1.1 CONCEPTO TÉCNICO No. CT:	**6626**
1.2 ÁREA:	Técnica y de Gestión
1.3 COORDINACIÓN:	Investigación y Desarrollo
1.4 REFERENCIA CRUZADA RADICADO FOPAE:	2012ER18045
1.5 RESPUESTA OFICIAL No.	RO-59765

2.1 SOLICITANTE:	CURADURÍA URBANA No. 2
2.2 PROYECTO:	VIVIENDA MULTIFAMILIAR
2.3 LOCALIDAD:	3. Santa Fe
2.4 UPZ:	92. La Macarena
2.5 BARRIO O SECTOR CATASTRAL:	La Macarena
2.6 DIRECCIÓN:	Carrera 3A No. 26-73
2.7 CHIP:	AAA0087LYUZ
2.8 MANZANA CATASTRAL:	20
2.9 PREDIO CATASTRAL:	24
2.10 ÁREA (Ha):	0.008259 (*)
2.11 FECHA DE VISITA:	Octubre 10 de 2012

Fotografía No. 1. Predio en donde se desarrollará el proyecto, ubicado en la Carrera 3A No. 26-73 de la localidad de Santa Fe.

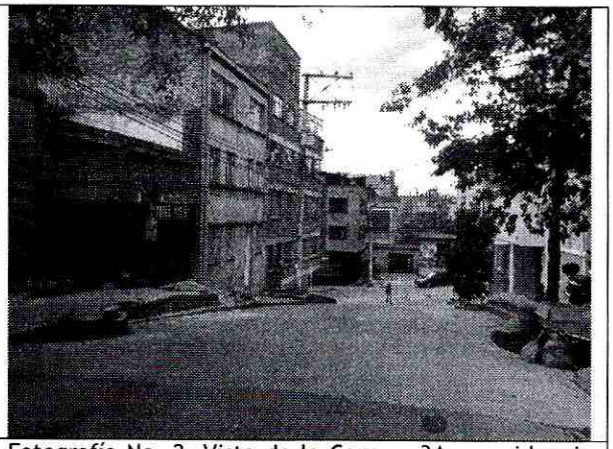
En el momento de la visita técnica, en el predio objeto del presente concepto técnico, se encontró una (1) edificación de un (1) niveles, la cual cuenta con un sistema estructural en mampostería simple, sin evidencias de afectación por procesos de remoción en masa de carácter local en su interior, ni de carácter general en la ladera o zonas aledañas al predio evaluado. (Fotografías No. 1 y 2).
